POR MEDIO DE LA CUAL NO SE AUTORIZA UNA AUTORIZACIÓN DE OCUPACIÓN DE CAUCE Y SE TOMAN OTRAS DETERMINACIONES

Que la Corporación, a través de su grupo técnico evaluó la información presentada por el interesado y realizó visita técnica el día 04 de septiembre de 2023, generándose el Informe Técnico con radicado N° IT-03925 27 de junio de 2024, a fin de conceptuar sobre la viabilidad ambiental de autorización de ocupación de cauce, en el cual se realizaron unas observaciones y conclusiones, que hacen parte del acto administrativo y se concluyó lo siguiente:

Se presenta un tomo con 76 folios denominado “ESTUDIOS Y DISEÑOS PARA LA PROTECCIÓN DEL CRUCE SUBFLUVIAL DEL OLEODUCTO ALTO MAGDALENA (OAM) PK377+221.74 – 377+248.41 SOBRE LA QUEBRADA TOLÓN EN EL MUNICIPIO DE PUERTO TRIUNFO – ANTIOQUIA”, el cual contiene: Introducción, topografía, geología regional, visita de campo, estudio geotécnico, modelación geotécnica, análisis hidrológico e hidráulico, diagnostico, descripción de los diseños, proceso constructivo, conclusiones y recomendaciones.

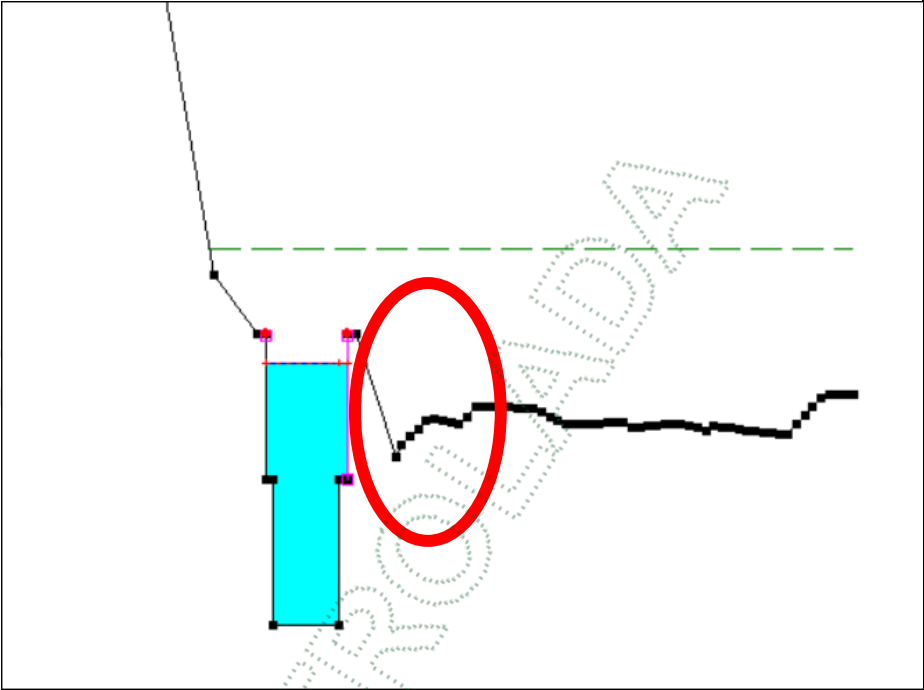
Se observa en su modelo que esta supera la cota natural del terreno, de forma tal que está ayudando a la contención de la lámina de agua, considerando entonces dicha obra como un Jarillón más que un gavión de protección

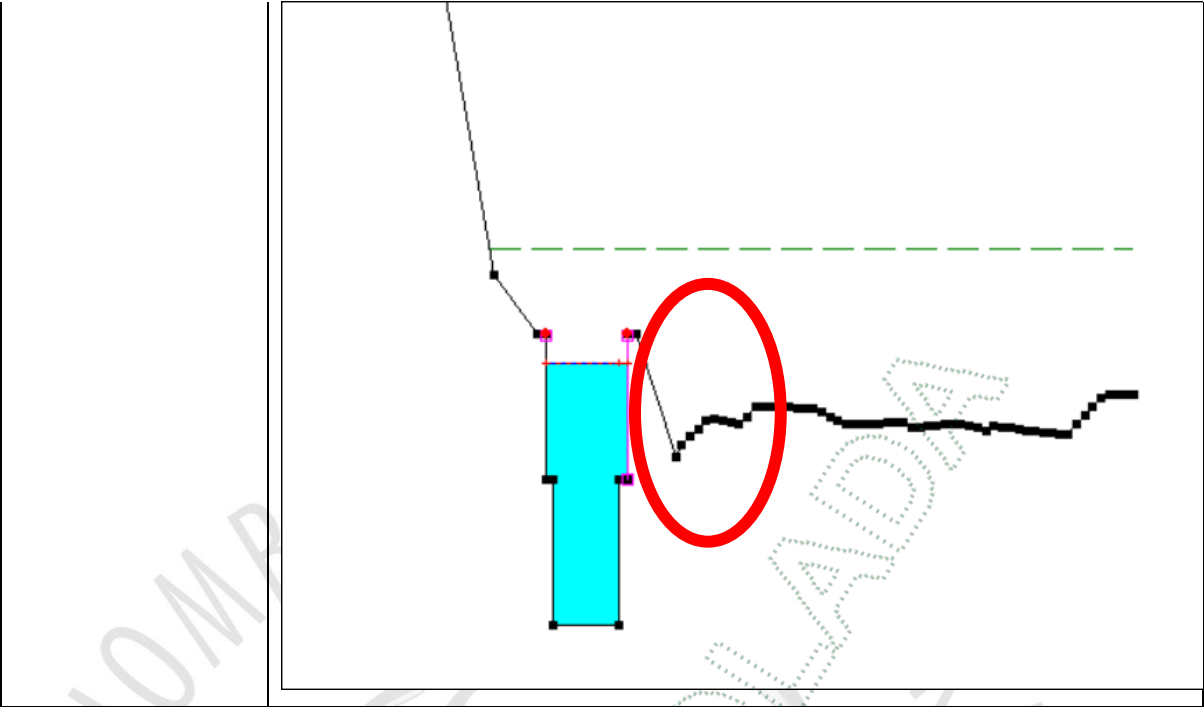
- En las obras No. 2 y 3 correspondientes a muros en gaviones se observa que el gavión se eleva por encima de la cota del terreno natural, haciendo que este trabaje como un Jarillón, lo cual se trata de una obra diferente que es usada para la retención de lámina de agua.

Ilustración N° 1. Planteamiento de las obras definido en Radicado CE-17319-2023 del 24 de octubre de 2023

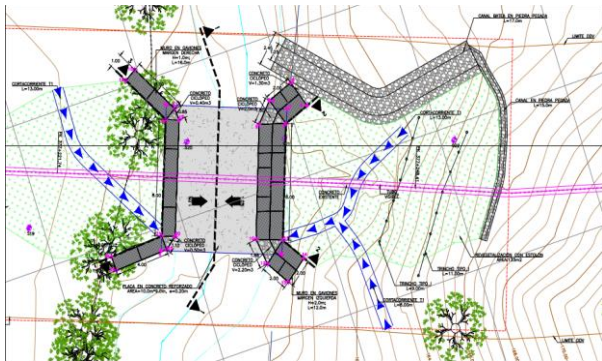
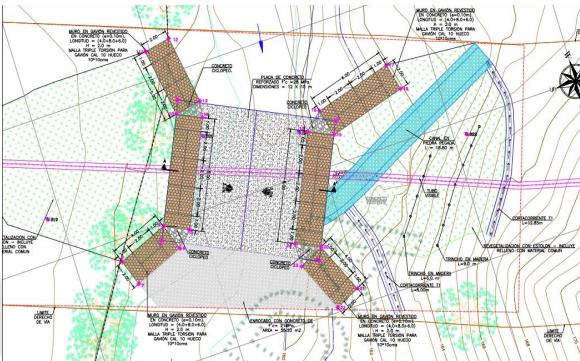
Se proyecta el mejoramiento de dicho cruce subfluvial mediante una estabilización de suelo con el uso de suelo-cemento, además de la presencia de una placa en concreto en el lecho, la implementación de gaviones y un canal de descarga de aguas lluvia para prevenir erosión. La implementación de estas obras ha presentado variaciones en los radicados de respuesta a oficios presentados por parte del interesado, pues en Radicado CE-17319-2023 del 24 de octubre de 2023 (ilustración 1), se proyectaban las obras de forma diferente a la última respuesta presentada en Radicado CE-05434-2024 del 04 de abril de 2024 (ilustración 2).

Además, se presenta la implementación de un enrocado en el descole de las obras, del cual no se envía ningún tipo de informacion respecto a dimensiones y características generales.

- Desde la solicitud inicial del trámite se han venido modificando las obras que se pretenden implementar, es decir, en cada respuesta a requerimientos de la Corporación se realizan cambios, con la inclusión de nuevas obras propuestas, lo que además de generar confusiones al evaluar la información no se presentan todas las especificaciones técnicas y de localización de cada obra.

Ilustración 1. Geometrías incluidas en el Modelo HEC-RAS\_Obras\_8M

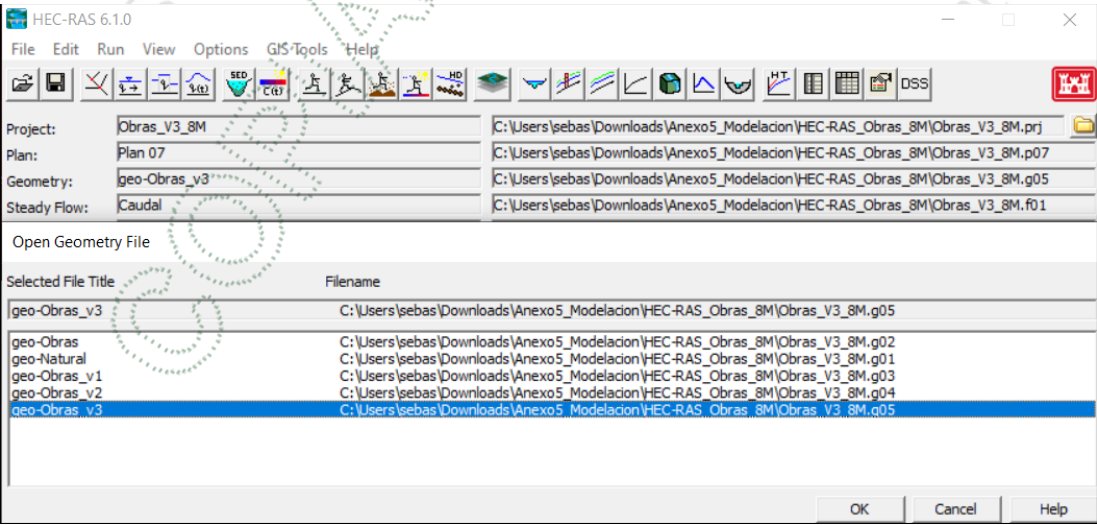
Dentro de la modelación entregada se observan 3 proyectos diferentes, dentro de los proyectos HEC-RAS y HEC-RAS\_Obras\_8M se presentan escenarios con obras y sin obras, por lo que no se tiene claridad de cuál es el proyecto por revisar.

Se procede con la revisión del proyecto HEC-RAS\_Obras\_8M en el que se cuenta con 5 geometrías de las cuales no se tiene conocimiento a cuál corresponden cada una (ilustración 3). Por lo tanto, se evalúa la geometría geo-Obras\_v3 para las condiciones con obras y geo-Natural para las condiciones sin obra.

- No se da claridad en los archivos del modelo hidráulico, pues se presentaban 3 proyectos, en dos de estos se presentaban diferentes títulos de geometrías, y no se tenía el conocimiento de cuál de estas debía ser verificada.

Ilustración N° 3. Perfil Longitudinal Condiciones Naturales

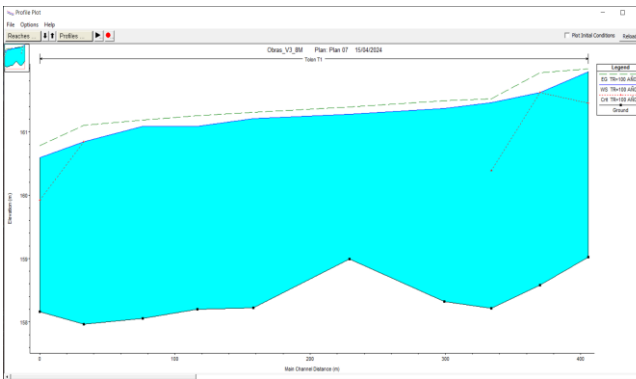
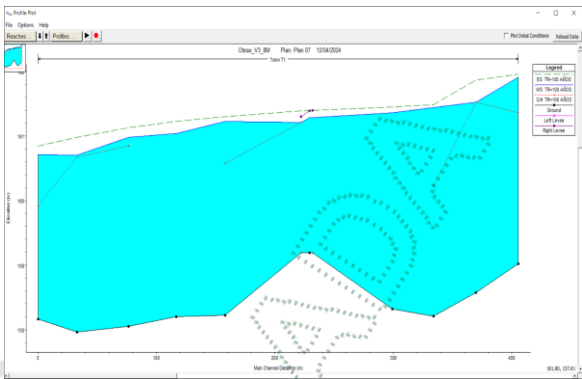
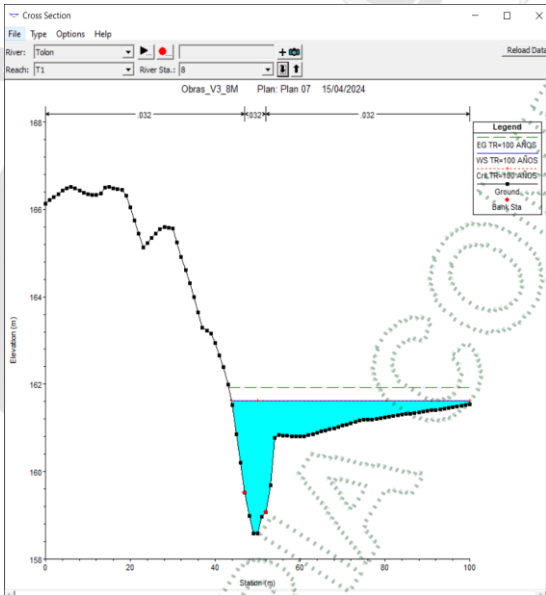
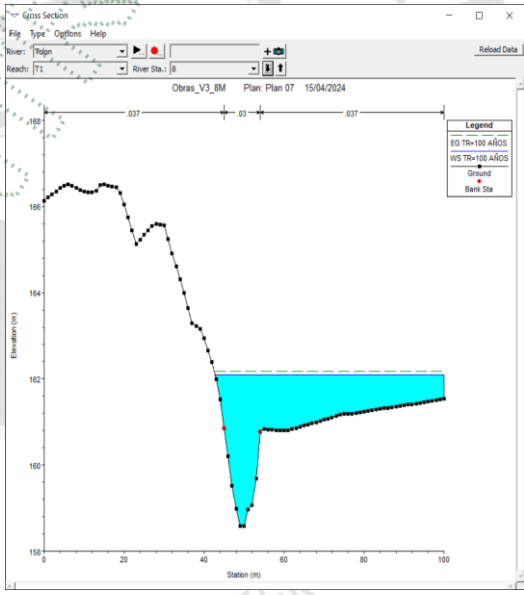
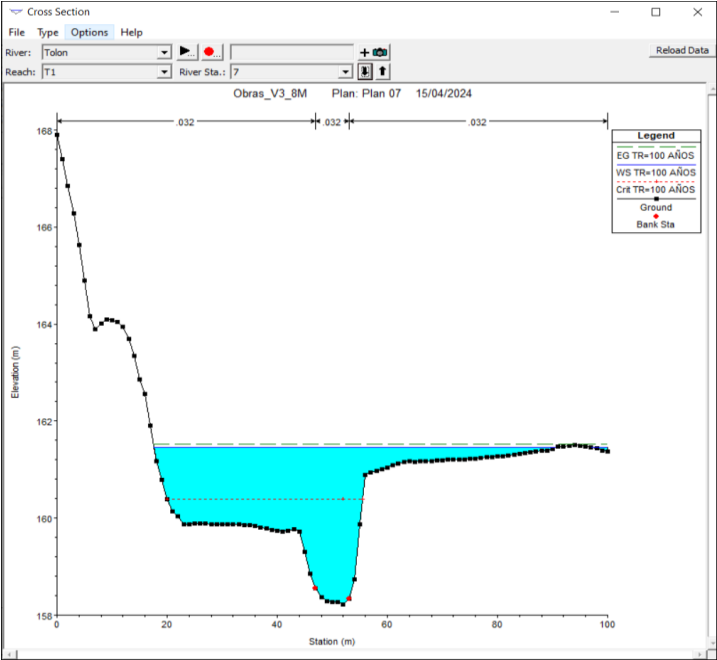
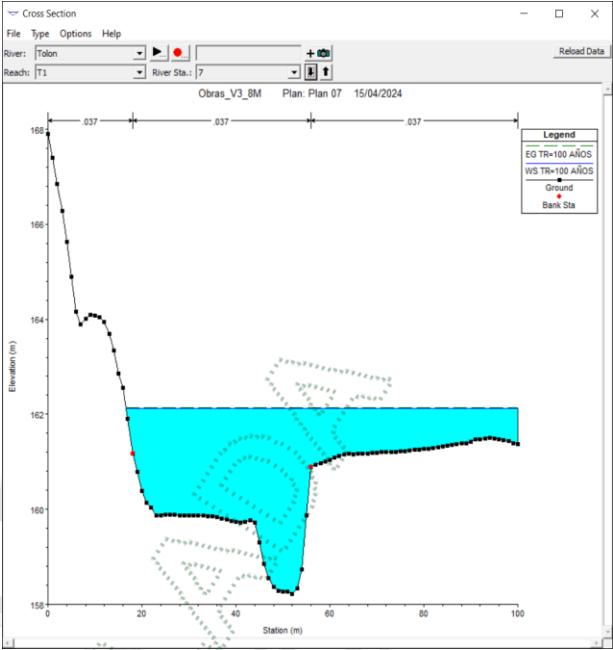
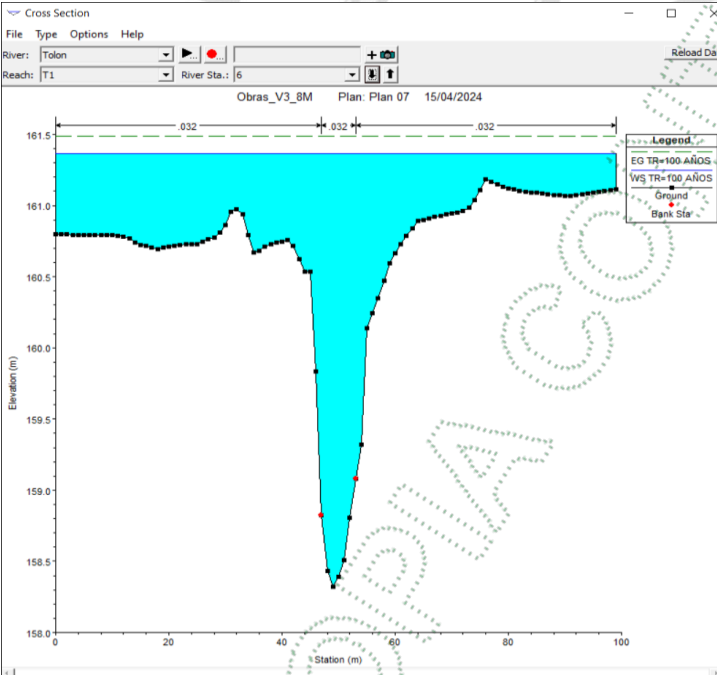
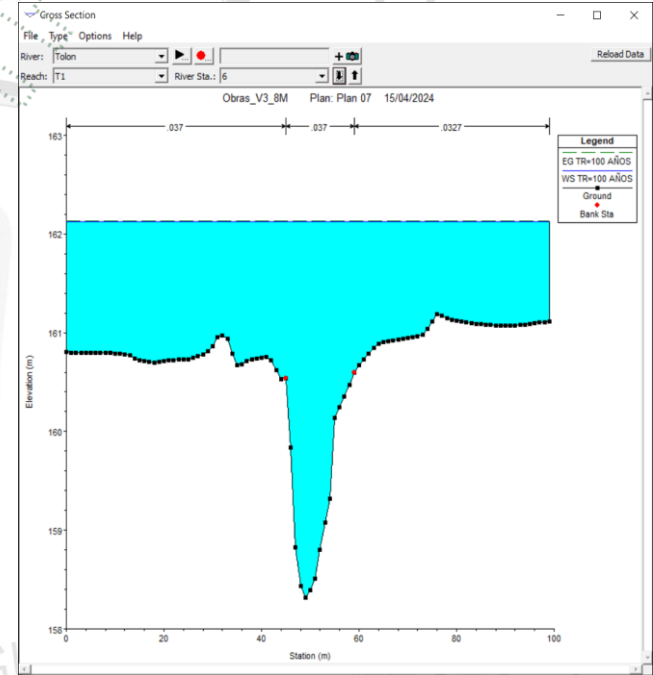
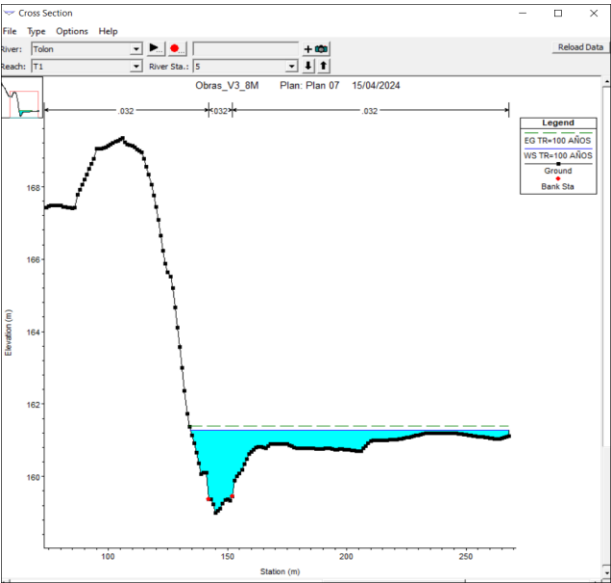
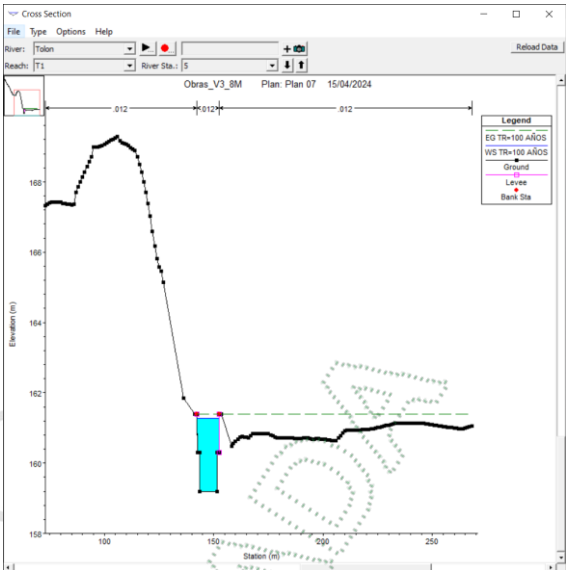
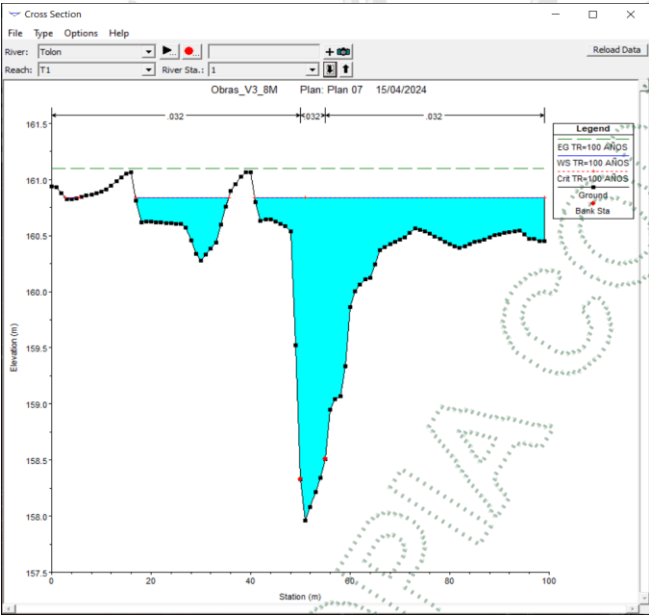
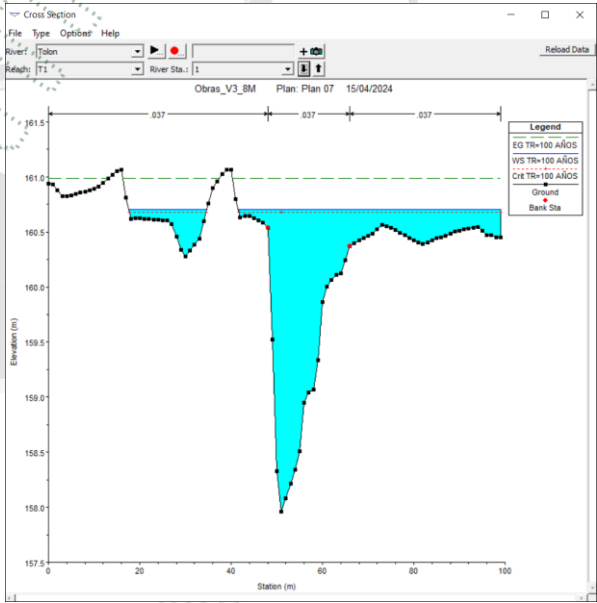
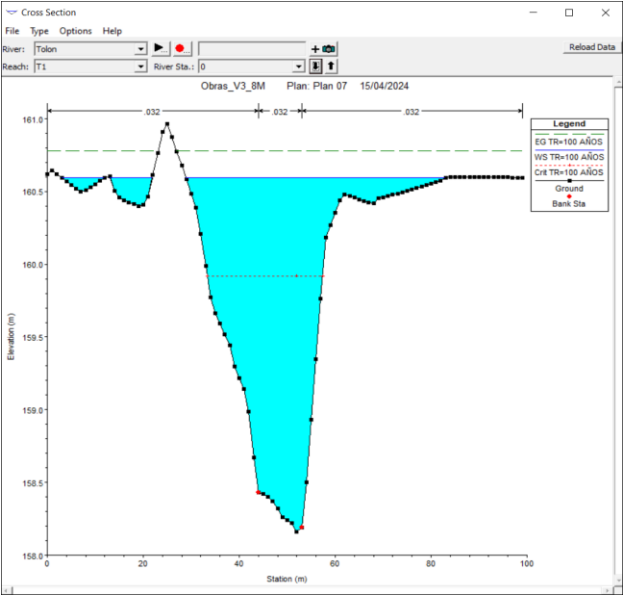
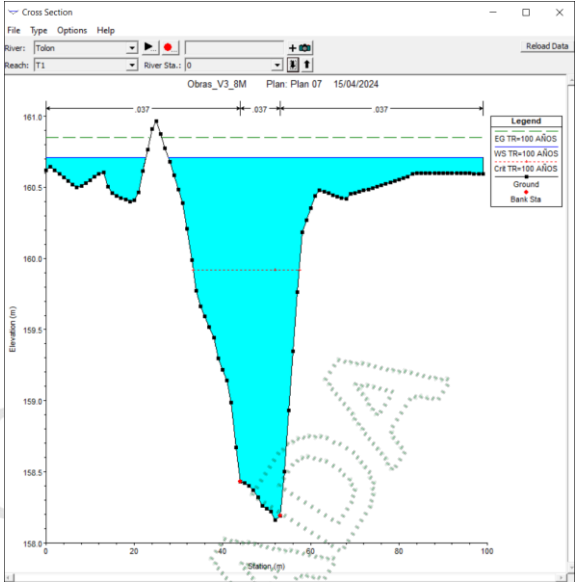
Se presenta la comparación de los perfiles longitudinales y de algunas secciones entre ambas condiciones (con obra y sin obra). Se observó también que para las condiciones con obra no se incluye el aporte de caudal del canal en piedra pegada, el cual generaría variaciones puntuales en su abscisa de descarga.

Se presenta la comparación en las condiciones hidráulicas entre los escenarios con y sin obra, se observan aumentos de más de 30cm (señalado en rojo) y variaciones en la velocidad de más del 10% (señalado en amarillo).

- Se hace uso de un coeficiente de rugosidad de 0.032 en condiciones actuales de todo el tramo de estudio y se aplica un coeficiente de 0.037 en condiciones futuras para márgenes y lecho. Dicha variación en los coeficientes genera cambios de los parámetros hidráulicos en gran medida, rebasando los límites establecidos dentro de la Guía Técnica para el Acotamiento de Rondas Hídricas.
